Commune de SAINT-ROMANS Département de l'Isère

ENQUÊTE PUBLIQUE CONJOINTE

Révision n°1 du Plan Local d'Urbanisme arrêtée

Procès-Verbal de Synthèse
rédigé par le commissaire enquêteur le 22 janvier 2019,
incluant les réponses de la Mairie du 1^{er} février 2019 *(dont la*
réponse par courriel du BET ALP'ETUDES concernant le zonage des eaux pluviales).

Figure 12 : Synthèse des propositions d'évolution de la carte des aléas

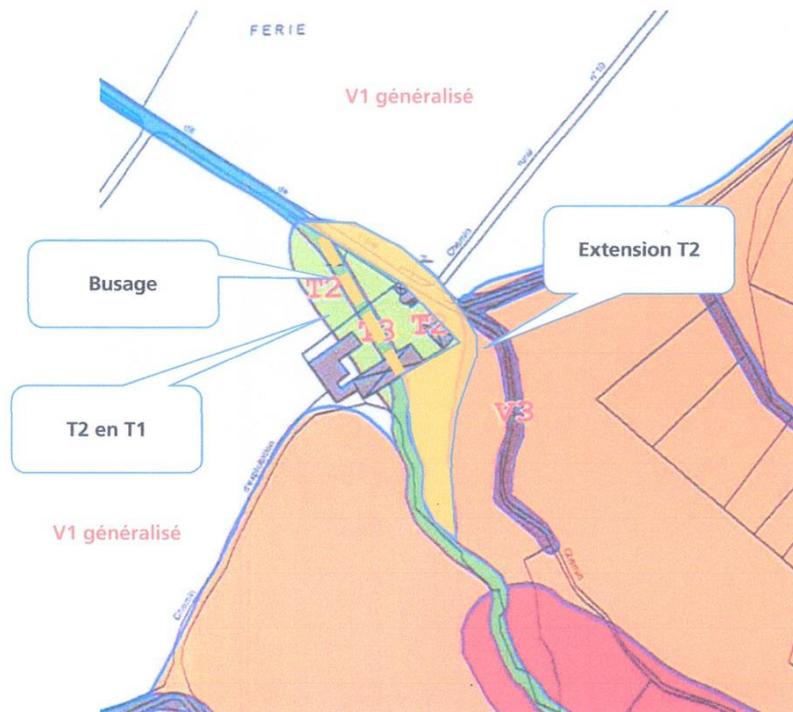
RTM indique également que « *Dans ces conditions, le déclassement en aléa torrentiel faible résiduel T1 de l'aval de la zone pourrait donc être envisagé, permettant de ce fait le changement de destination du bâtiment* ».

Concernant les modifications à apporter à la carte des aléas, la proposition RTM du 28/11/18 est reportée ci-dessous :

Une fois que la mairie aura apporté la preuve de la réalisation de cet ouvrage, la DDT étudiera la requalification du risque telle que proposée dans l'étude RTM du 28/11/18. Si leur avis est favorable, alors le PLU pourra intégrer cette modification pour son approbation.

Figure 8 : Extrait de la carte des aléas

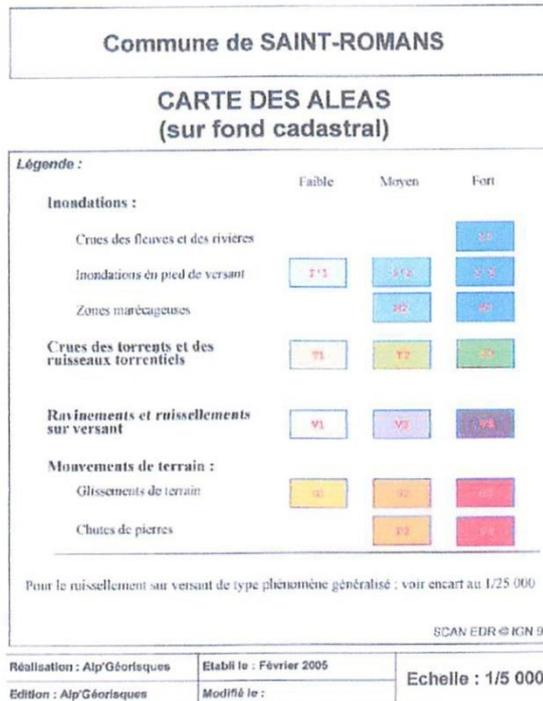
En absence d'aménagements, la carte d'aléa a retenu un aléa torrentiel fort (T3) sur l'axe du cours d'eau, et un aléa torrentiel moyen (T2) sur le reste du cône à la sortie de la combe, pour prendre en compte le transport de matériaux par débordement en-dehors du lit.

Figure 12 : Synthèse des propositions d'évolution de la carte des aléas

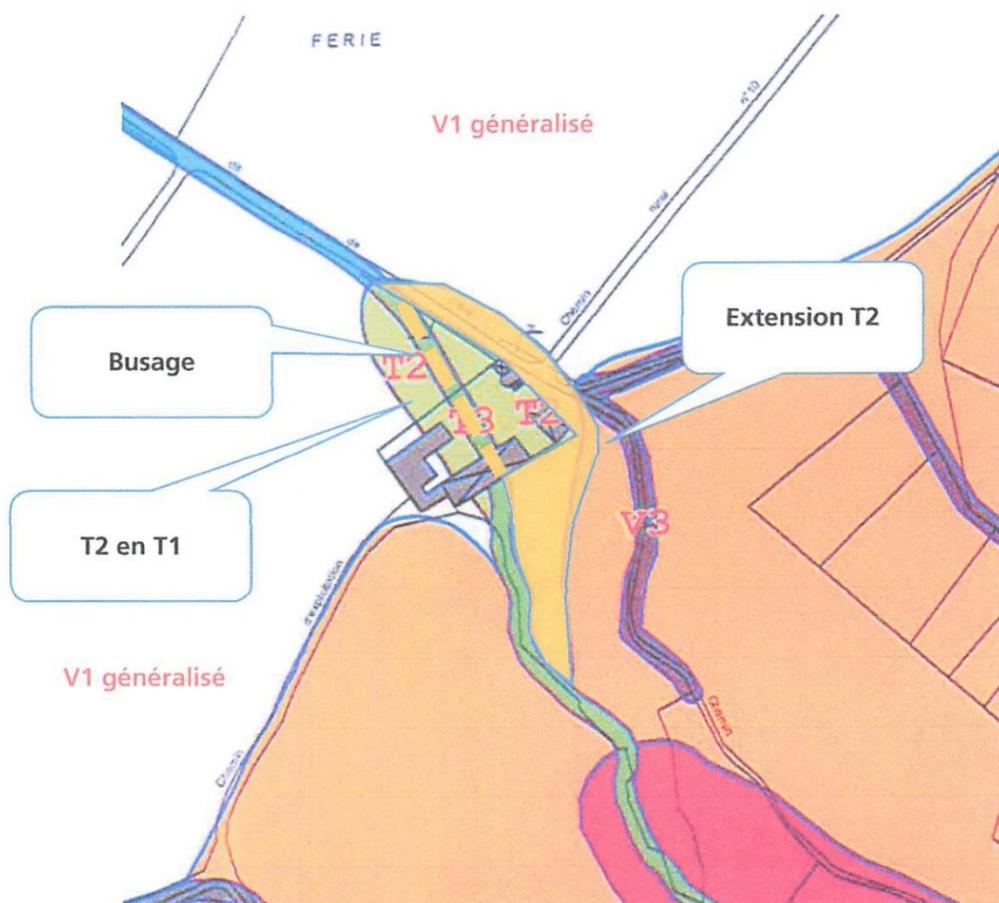
- Permettront de garantir le contournement des constructions par les écoulements, et ce qu'elles que soient les conditions d'écoulement à l'amont (surverse avant la plage de dépôts, défaut d'entretien de cette dernière).
- Assureront une protection des bâtiments existants supérieure à celle actuellement constatée.
- Ne modifieront pas le fonctionnement hydro-écologique du cours d'eau.
- N'aggraveront pas l'aléa sur d'autres zones dans la mesure où les écoulements auront de toute façon tendance à contourner le bâtiment.

Dans ces conditions, le déclassement en aléa torrentiel faible résiduel T1 de l'aval de la zone pourrait donc être envisagée, permettant de ce fait le changement de destination du bâtiment. La conservation d'une garde de l'ordre d'une cinquantaine de centimètre du niveau des entrées assurera une garantie même en cas de dépôts conséquents à l'amont dans le chenal (le mur en pierre étant ancien, il serait souhaitable de le renforcer sur les 50cm aériens, notamment vis-à-vis de son étanchéité).

MALOT BAS (EAU PLUVIALE)

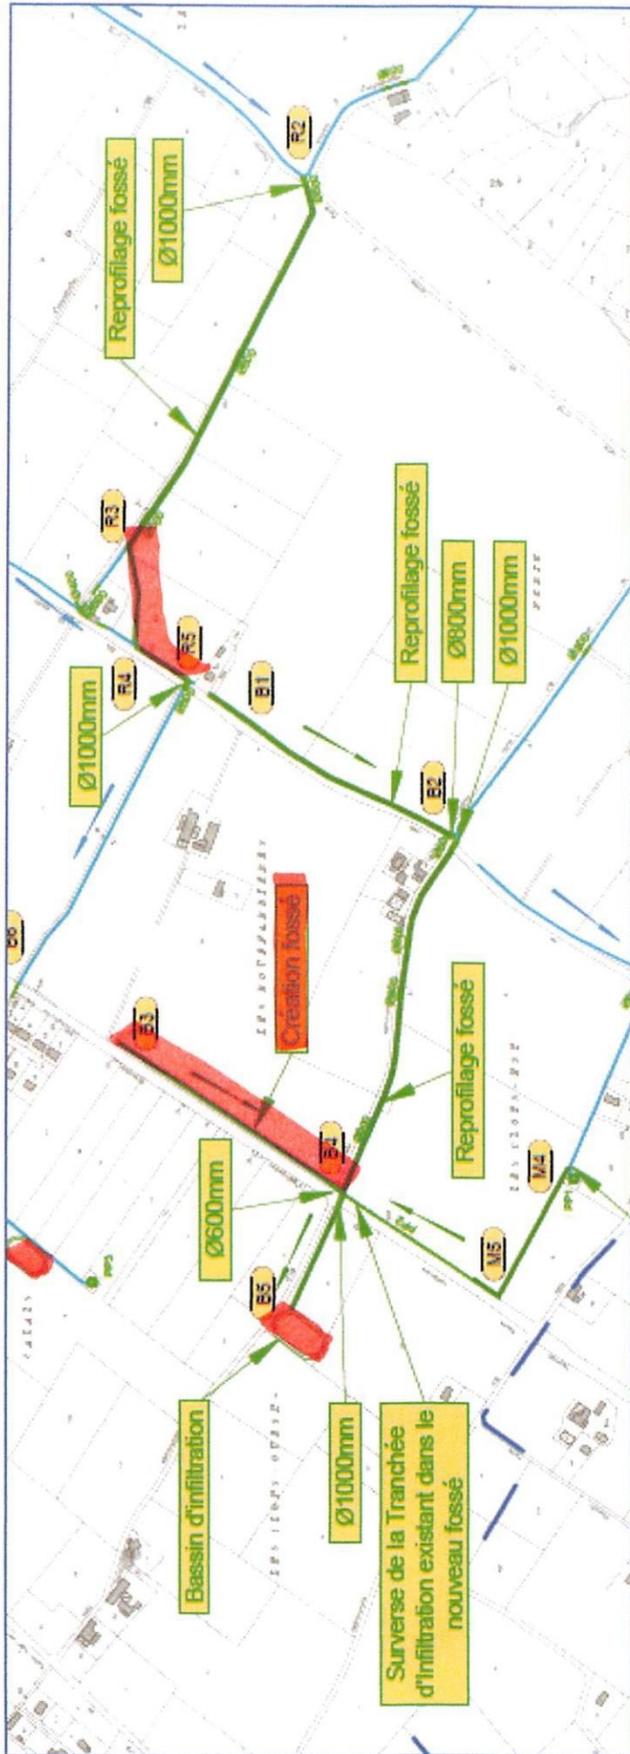
Remarque

- *La Bouffardière* : sauf erreur de ma part le bassin de rétention B5 est déjà présent sur le plan de zonage EP ;
- *Route de la Plaine* : le changement a été effectué sur le plan ;
- *Malot bas* : sauf erreur de ma part le bassin de rétention B5 est déjà présent sur le plan de zonage EP ;
- *Malot haut* : le changement a été effectué sur le plan.

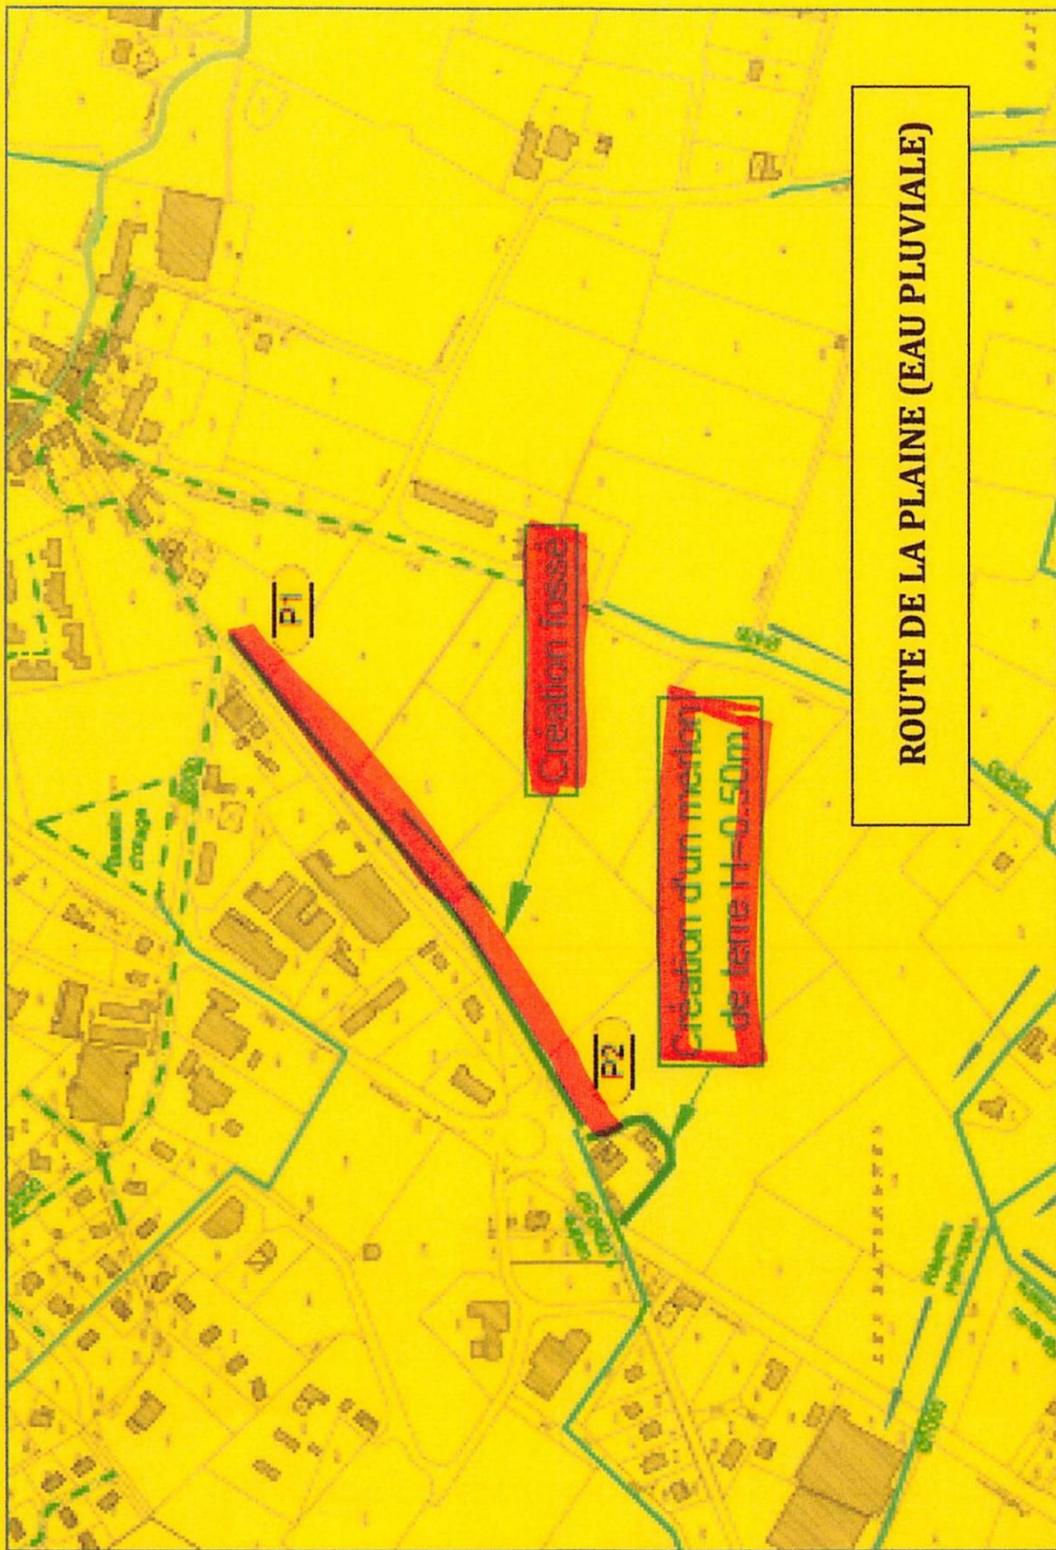
- Le déficit sédimentaire (incisions et affouillements de berges). → seuils rustiques en amont du centre
- Les risques de crues torrentielles → piège à flottant amont
- La dégradation importante du cours d'eau dans la traversée urbaine (absence végétation, espèces invasives, berges déstabilisées) → Restauration (reprofilage berges en pente douce, revégétalisation, reprise des murs affouillés, curage des blocs sous les ponts, stabilisation du lit si nécessaire)

Coût total de l'action : 430 000€ HT

J'ai repris le plan de zonage EP et y ai rajouté les éléments suivants : ajout du bassin de rétention prévu à REVOLET, prolongement du fossé existant vers l'amont jusqu'à la VC6 et création du chenal de décharge d'une capacité de 5m³/s.

ROUTE DE LA PLAINE (ZONAGE D'ENSEMBLE)

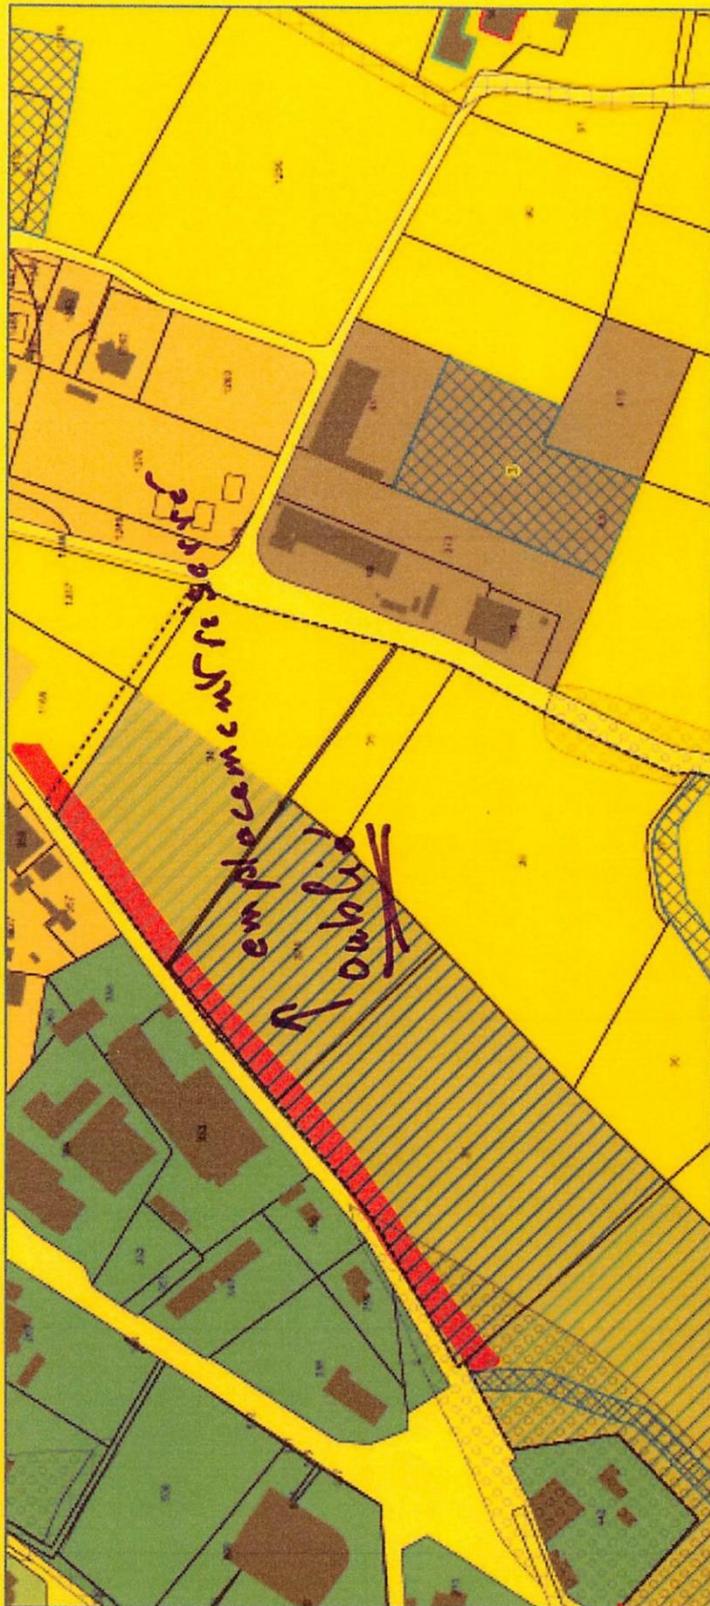
M. GELLY écrit par ailleurs dans le registre qu'il a « constaté que les ouvrages où travaux prévus par l'étude GéoPlus de 2008 ne sont absolument pas pris en compte dans le plan de zonage Eaux pluviales. Document Contrat de rivière et Etude GéoPlus transmis dans 1 dossier. Ce dossier comprend 2 CD ».
